Material angående SKI:s
beredning av KBS' geologiska
kompletteringsrapport

GRANSKNINGSUTLÅTANDE

avseende KBS-utredningen

**KOMPLETTERANDE GEOLOGISKA UNDER-
SÖKNINGAR**

Fig. 1
SGU, mars 1979

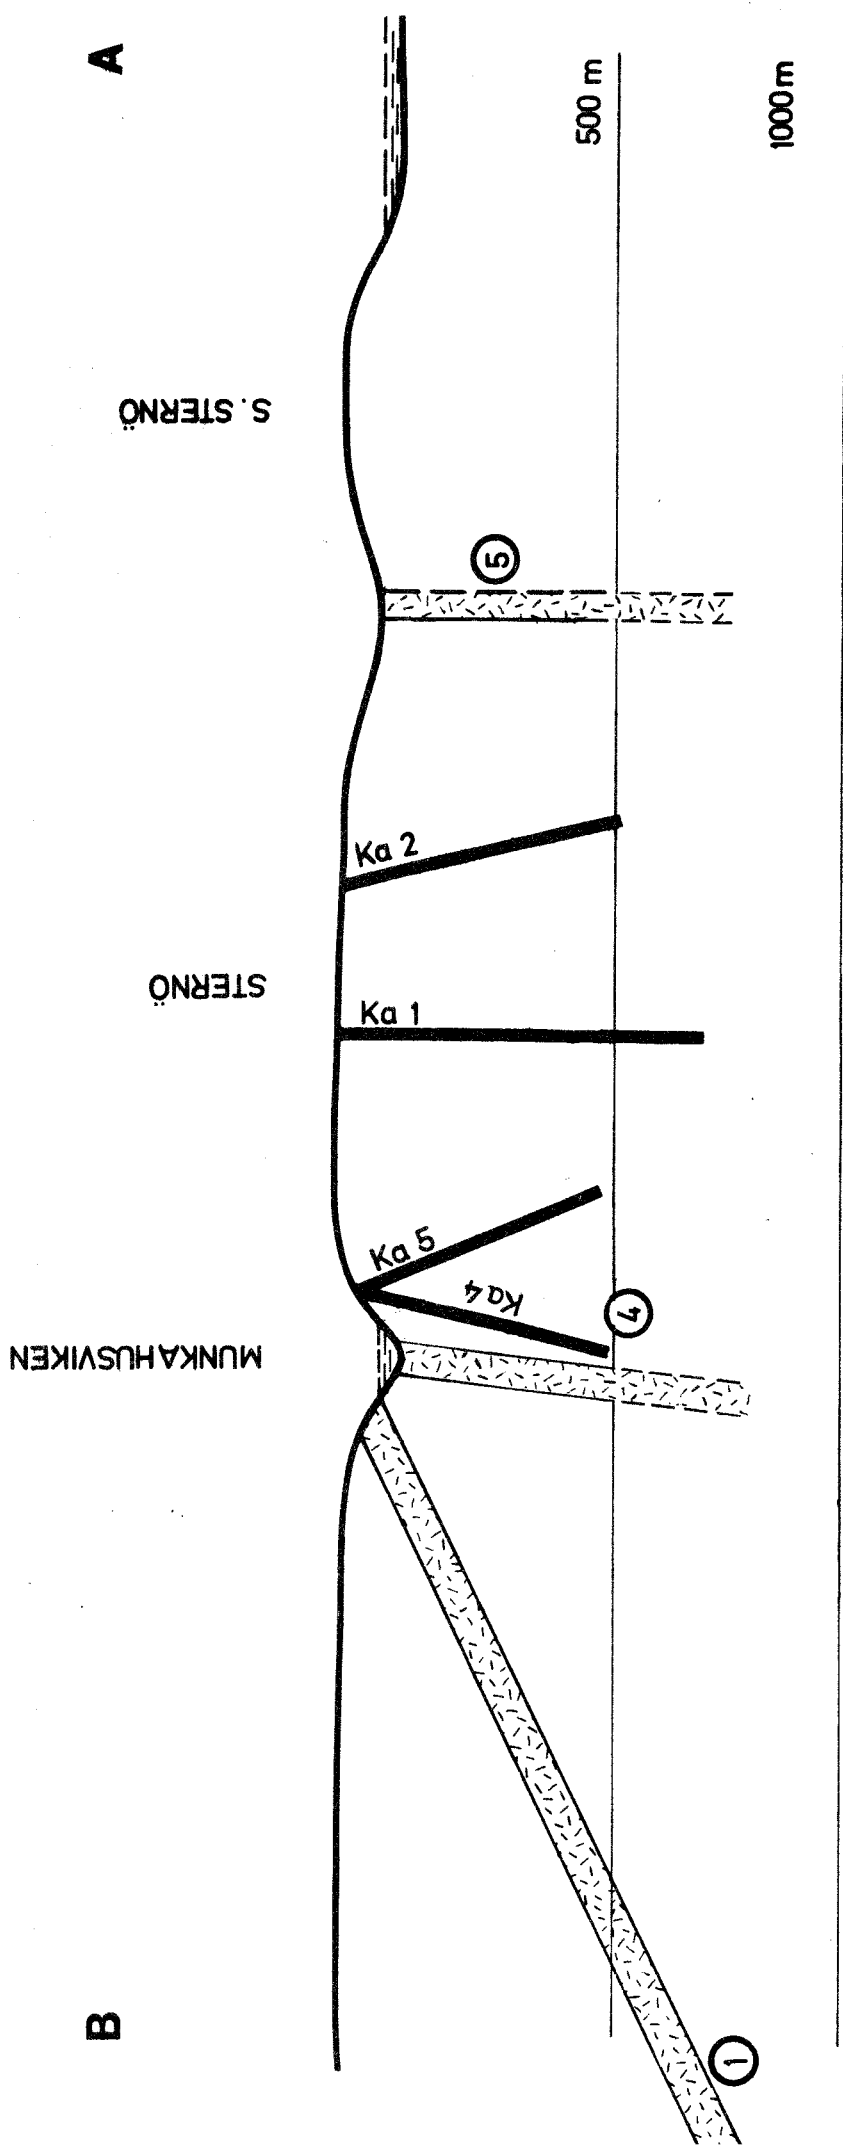
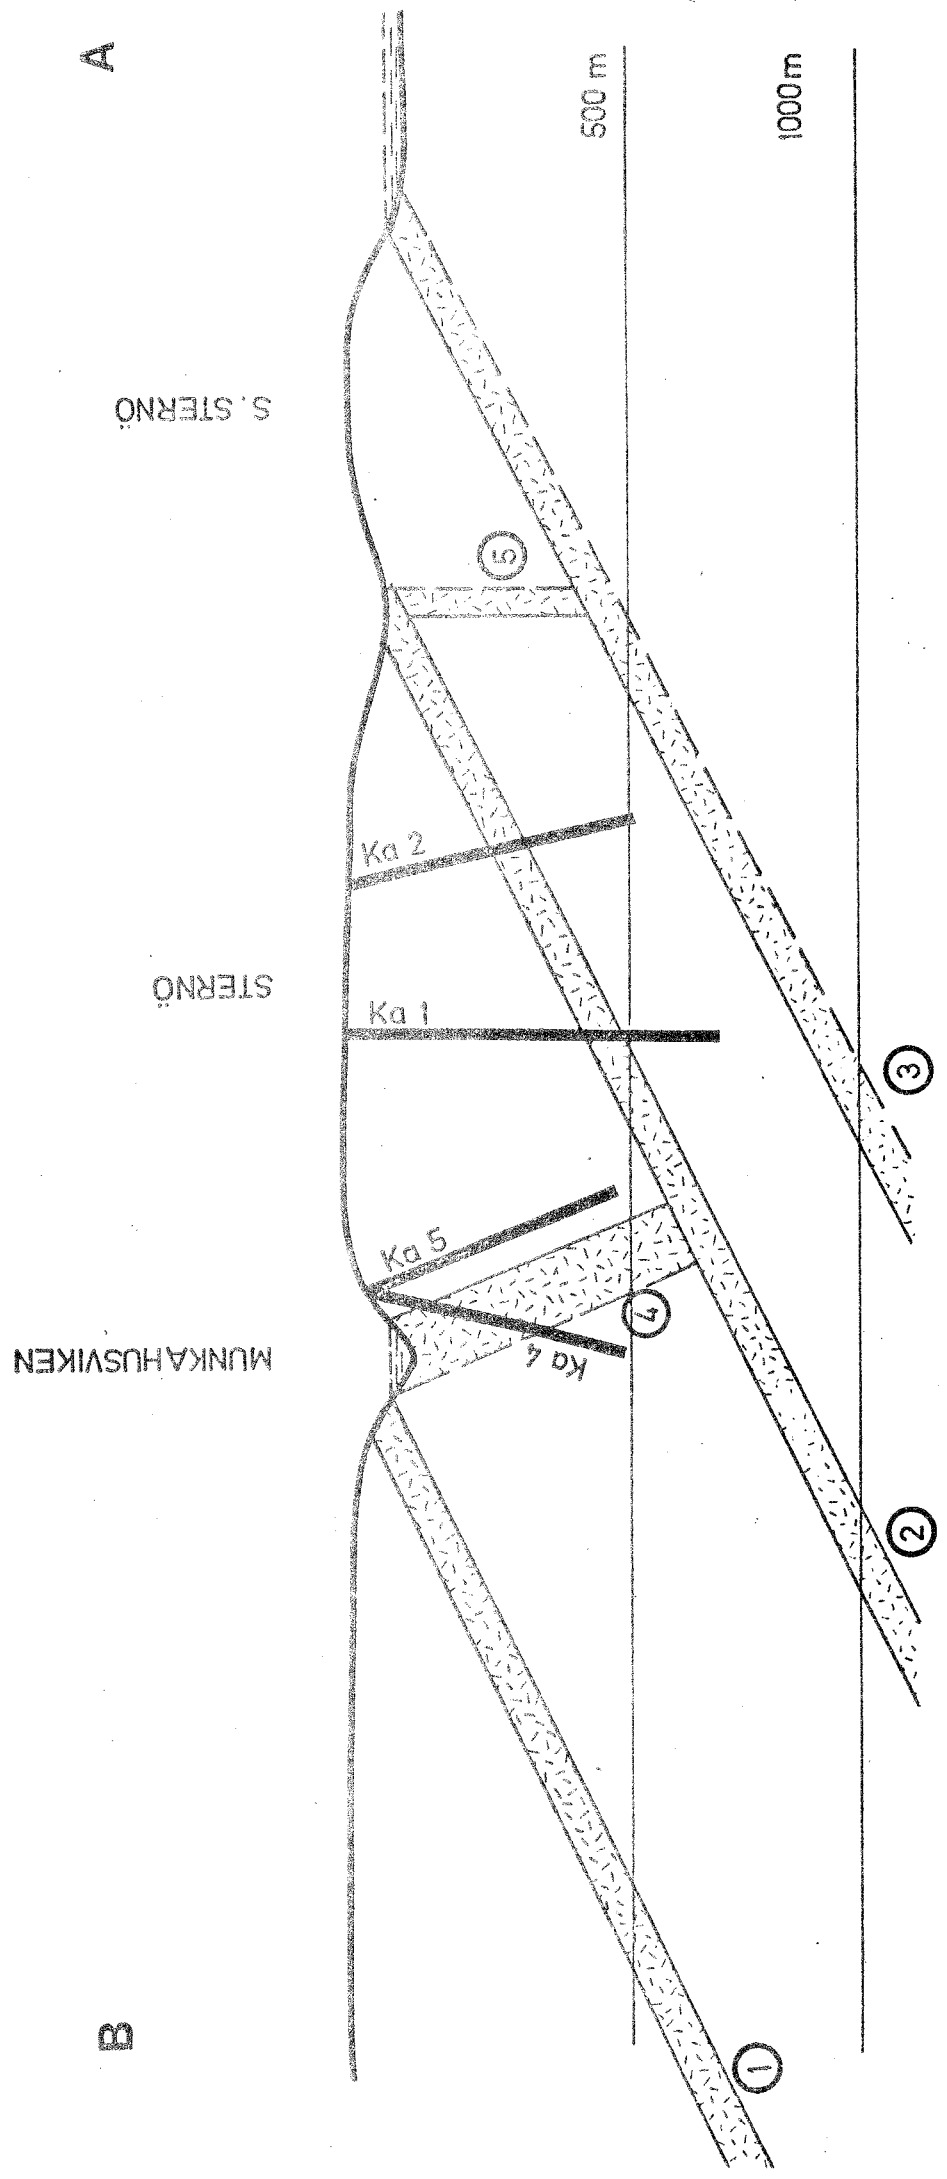
SKI-gruppen hävdar att sprickzonen i Munkahusviken har en lutning av ca 65° mot söder och tväras av borrhål Ka 4. Denna zon har av SGU bedömts stå brant. Detta grundas på regionala tektoniska studier, vilka också tyder på att zonen är av skjuvkaraktär.

Borrhålet Ka 4 har utförts för att undersöka sprickzonens effekt på sidoberget. Den förhöjda sprickfrekvens som registrerats motsvarar närheten till sprickzonen. Det finns inget observationsunderlag från detta borrhål som bekräftar granskningsgruppens påstående att sprickzonen lutar 65° mot söder.

Fig. 1 visar den diskuterade profilen, korrigerad med hänsyn till anförda förhållanden, och fig. 2 visar konsultgruppens egen framställning av samma snitt genom berggrunden.
